Oplegnotitie Tracébesluit N35 Nijverdal - Wierden

Aspect Verkeersveiligheid

**Deelrapport verkeersveiligheid
t.b.v. MER en OTB**

Bijlage 1 - Ontwerptekeningen met nummering van bevindingen

Ontwerp-Tracébesluit	
Ontwerp infrastructuur N35 Nijverdalen - Wierden	
Situatie, Detailkaart, VVA nummers	
	kaartblad 1 A3
	schaal 1:2500 02-11-2017

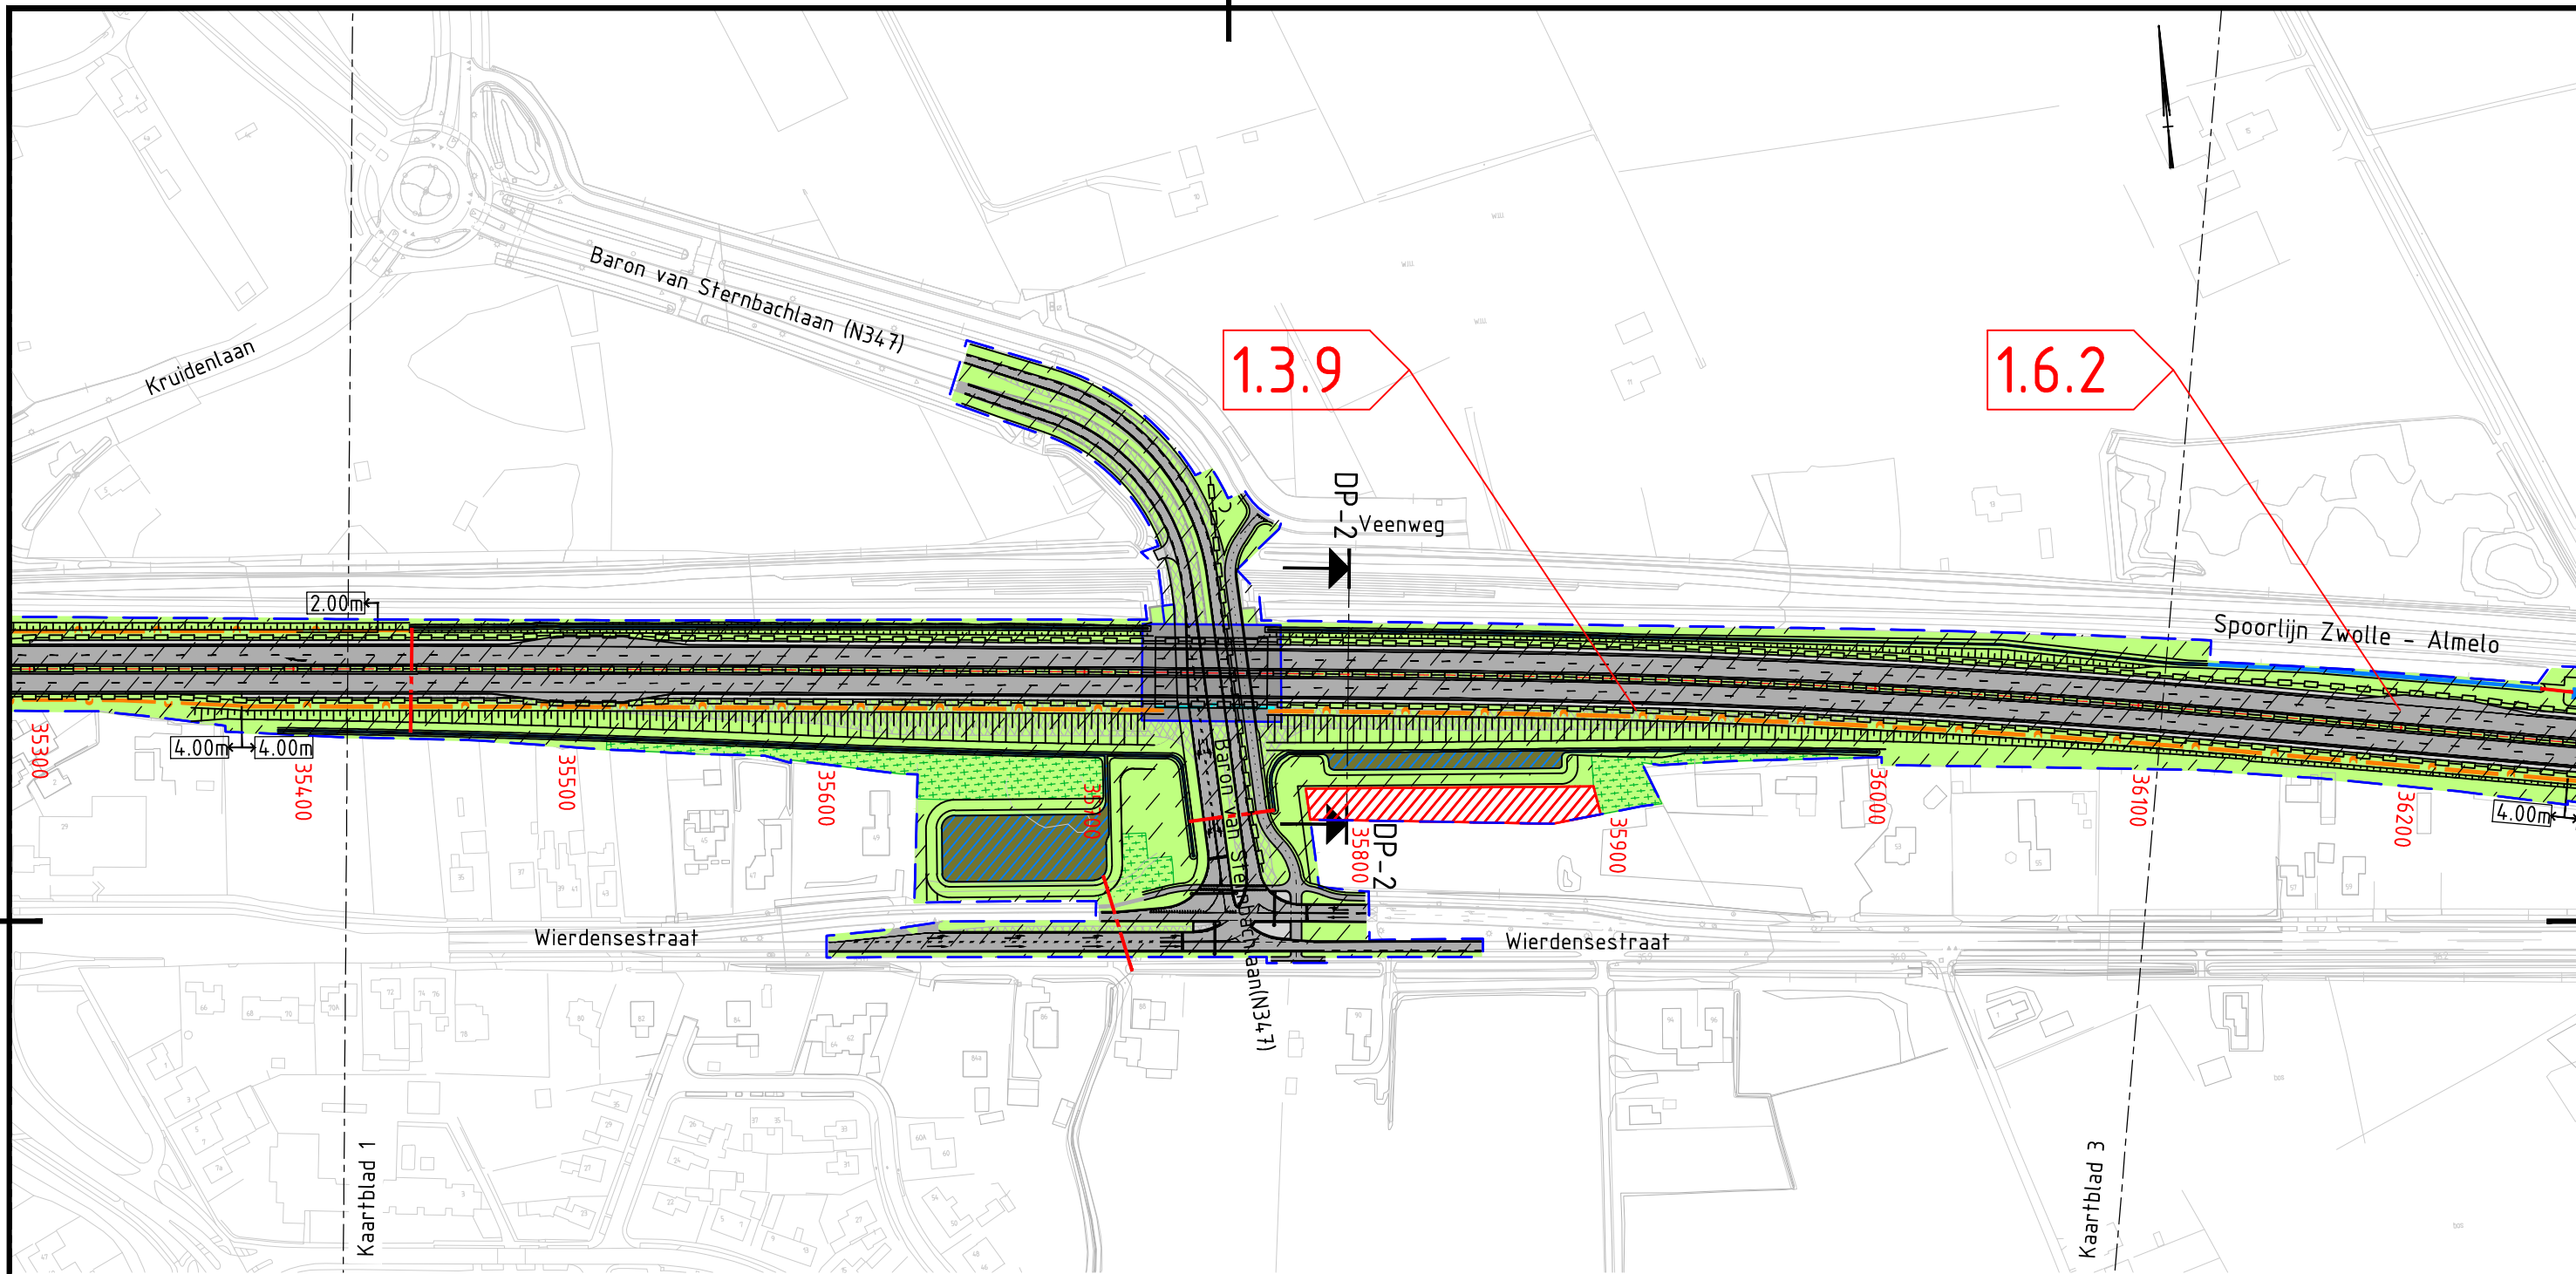
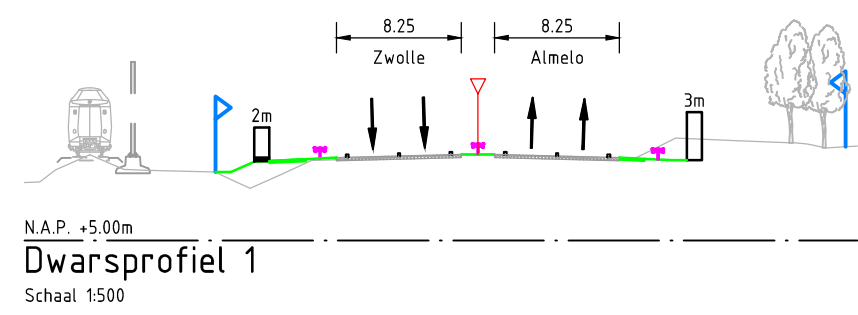
1.3.4

1.3.5

1.1.1

1.1.3

Ontwerp-Tracébesluit	
Ontwerp infrastructuur N35 Nijverdalen - Wierden	
Situatie, Detailkaart, VVA nummers	
	kaartblad 3 A3
	schaal 1:2500
	02-11-2017

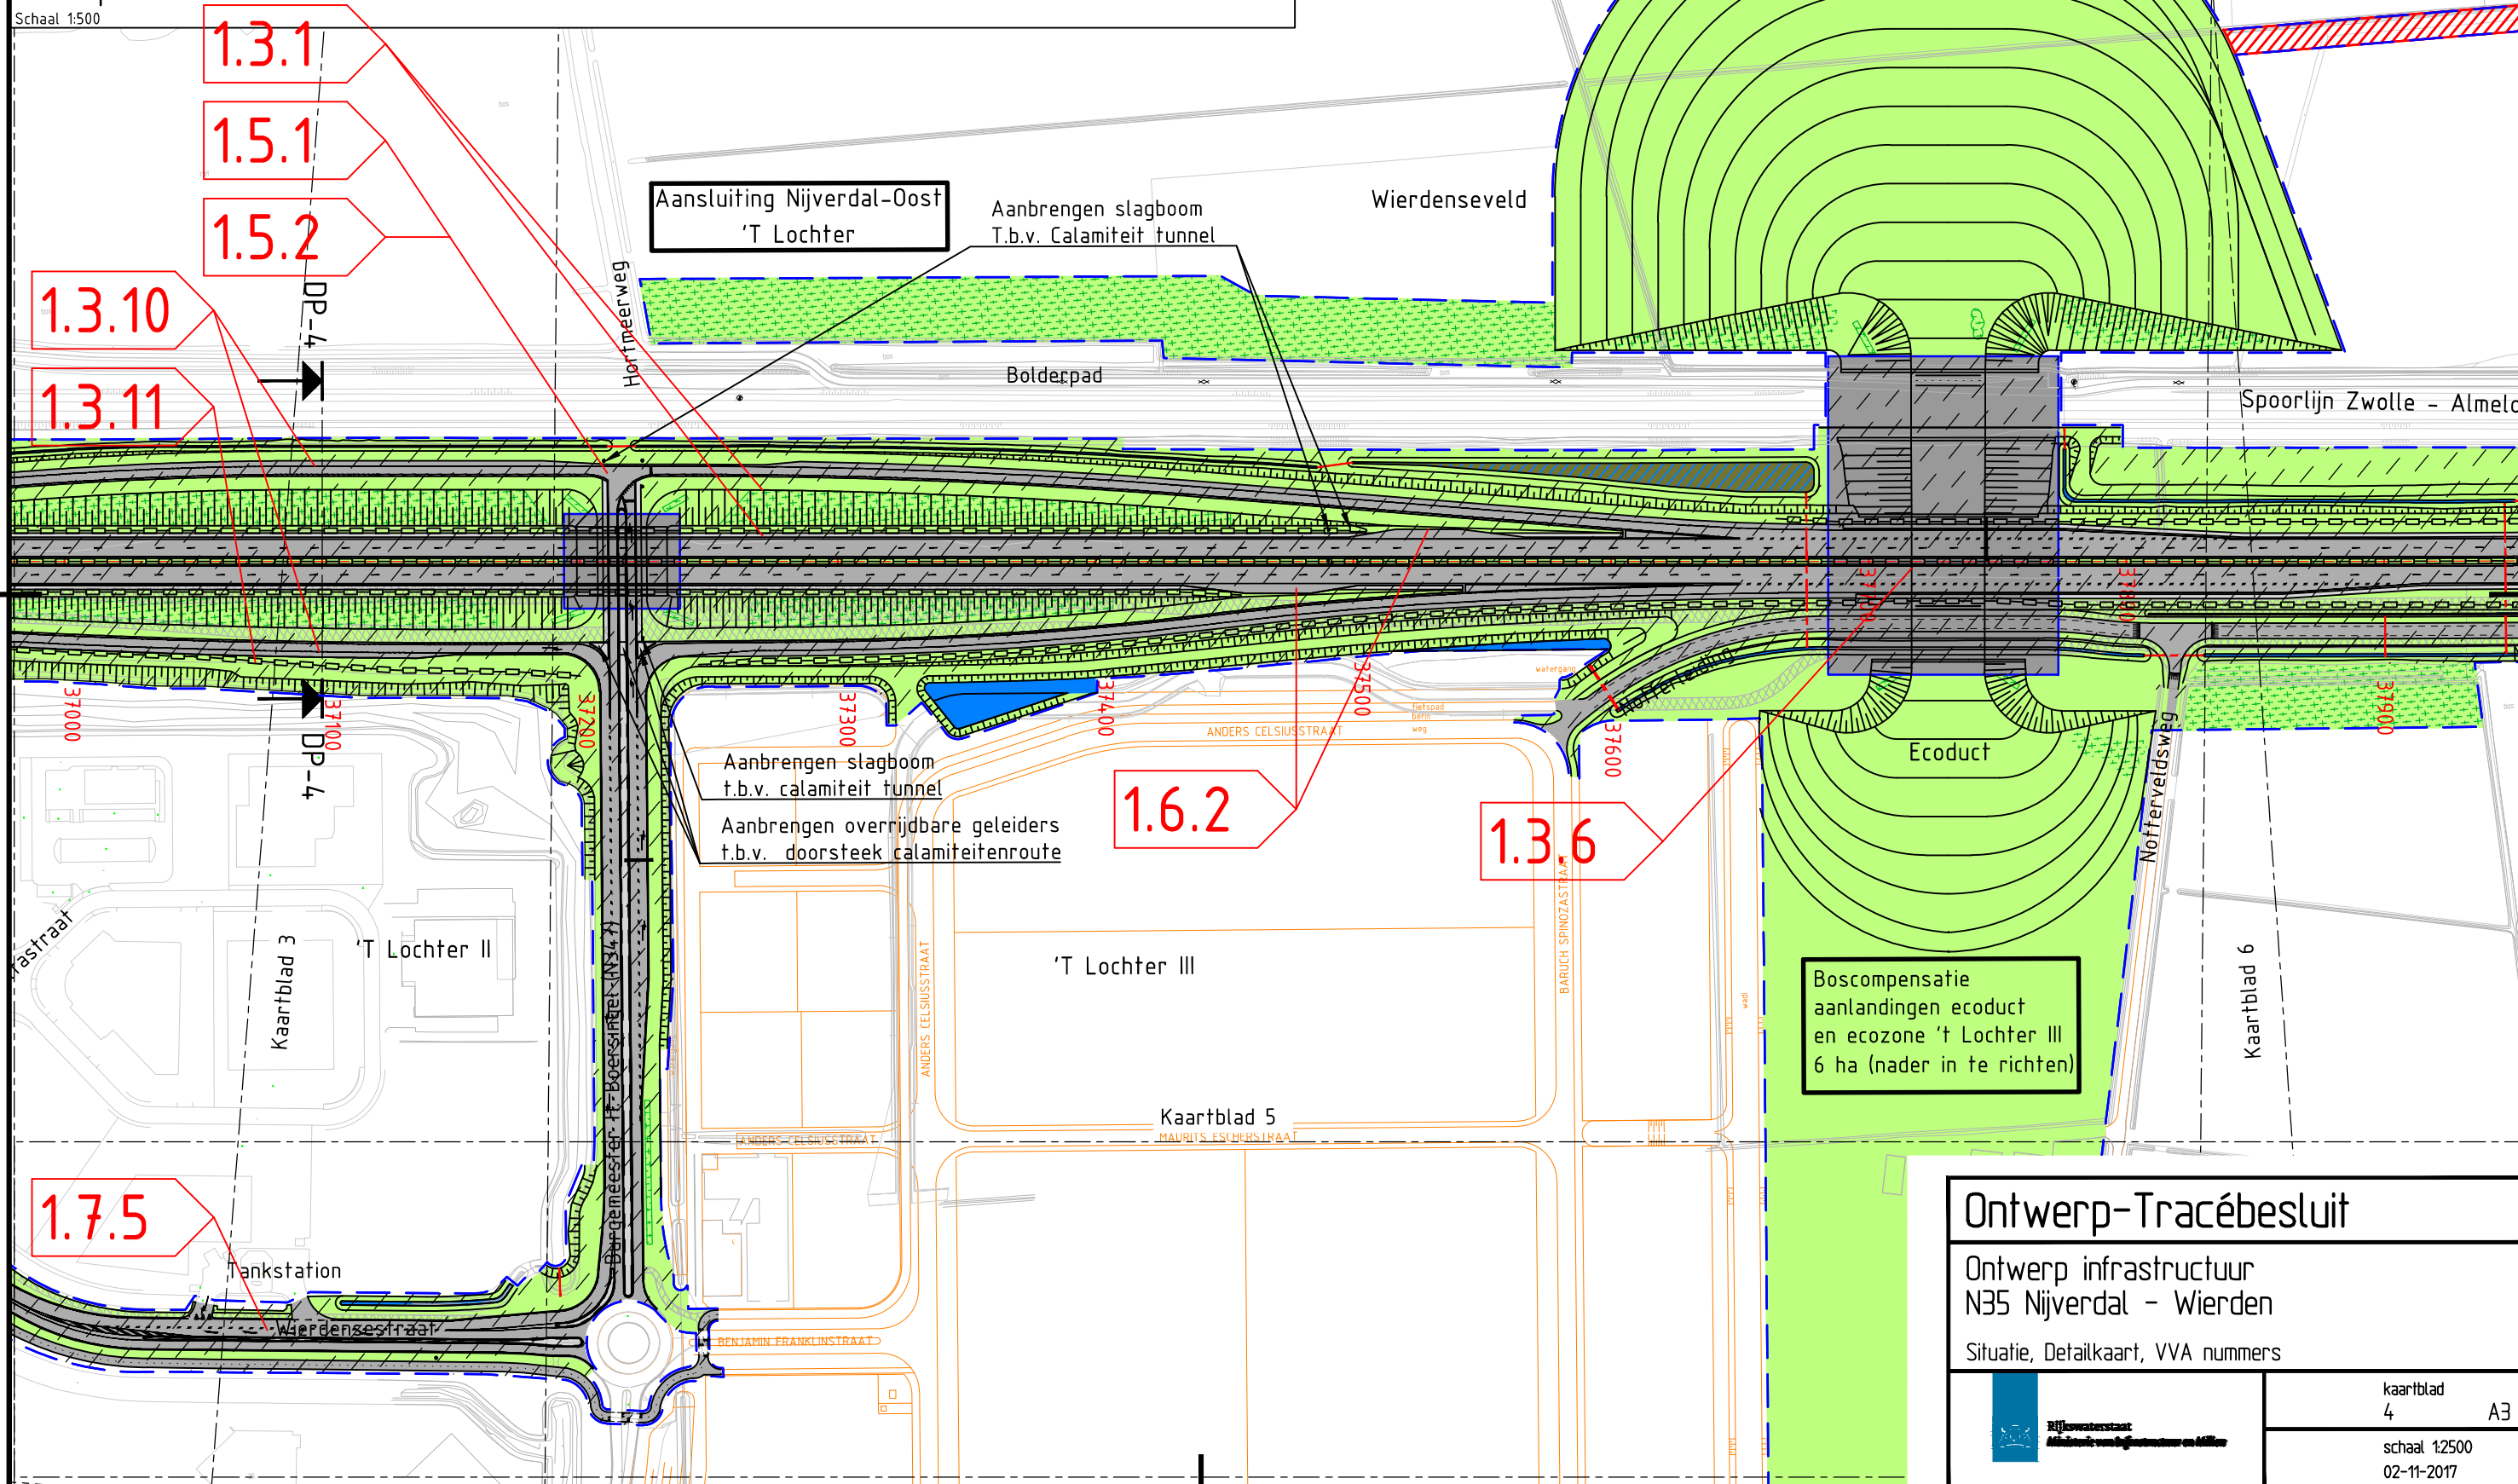
1.3.1
 1.5.1
 1.5.2
 1.3.10
 1.3.11

Ontwerp-Tracébesluit

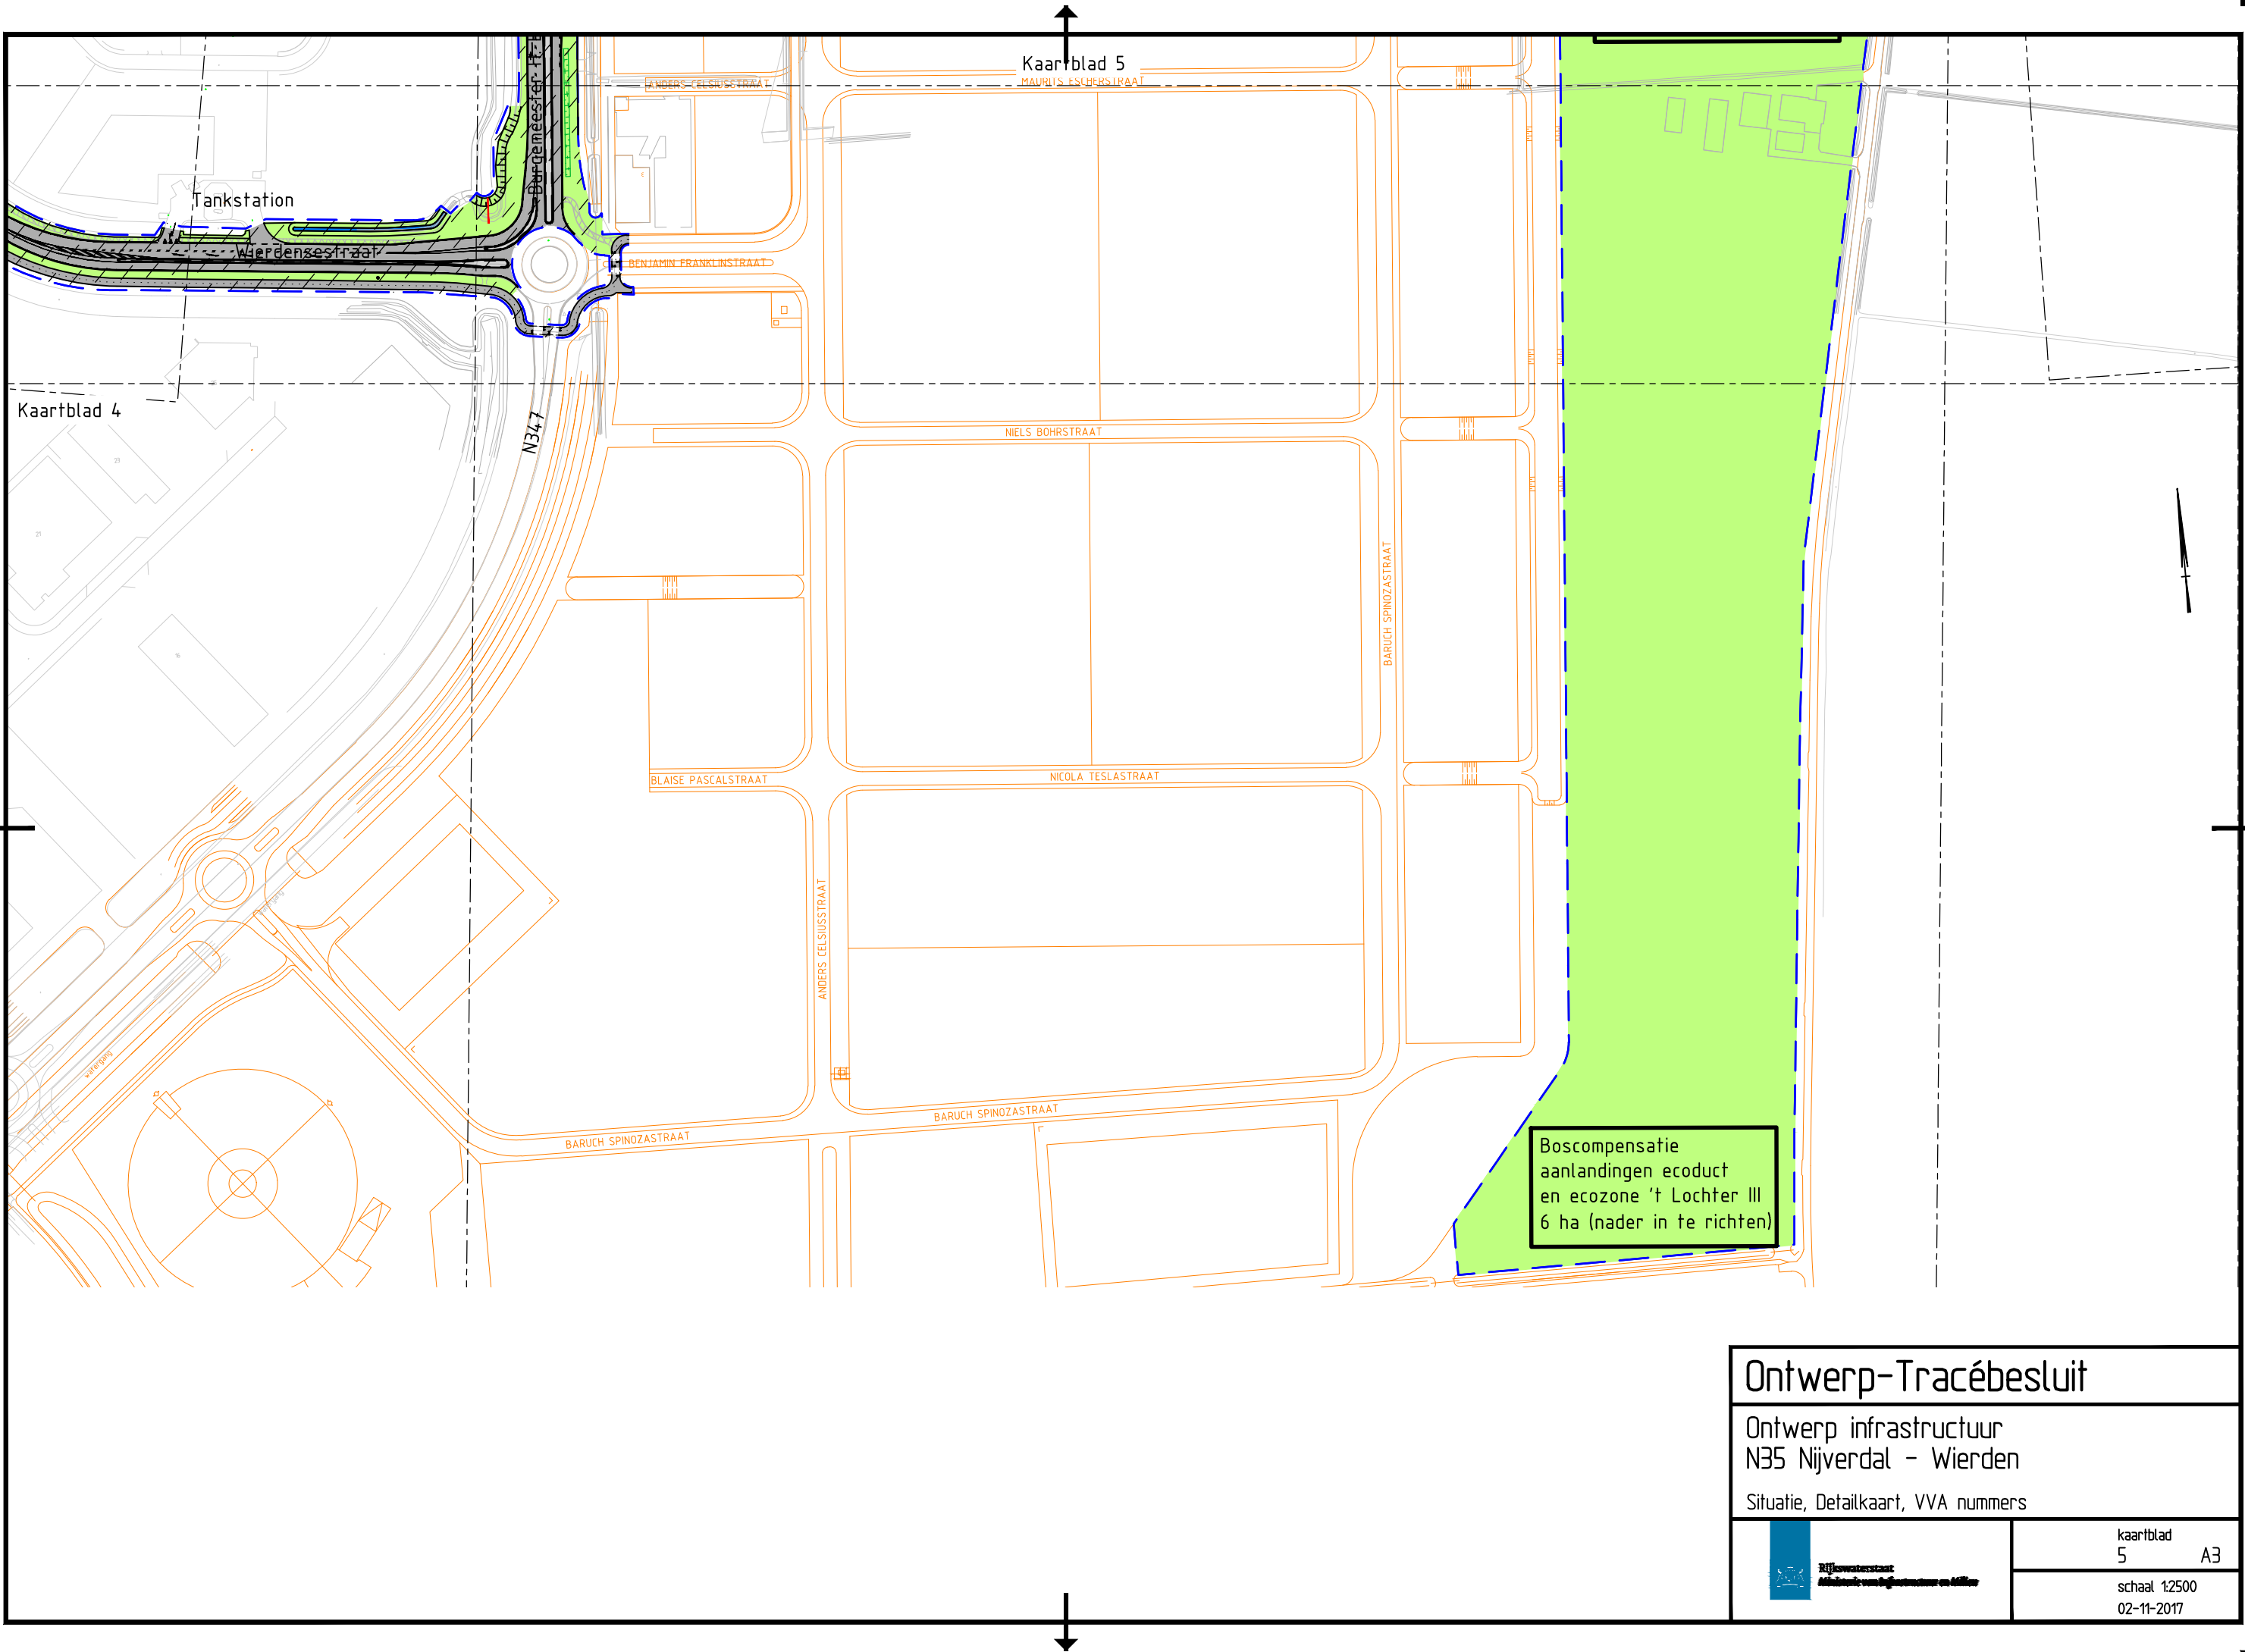
1.7.5
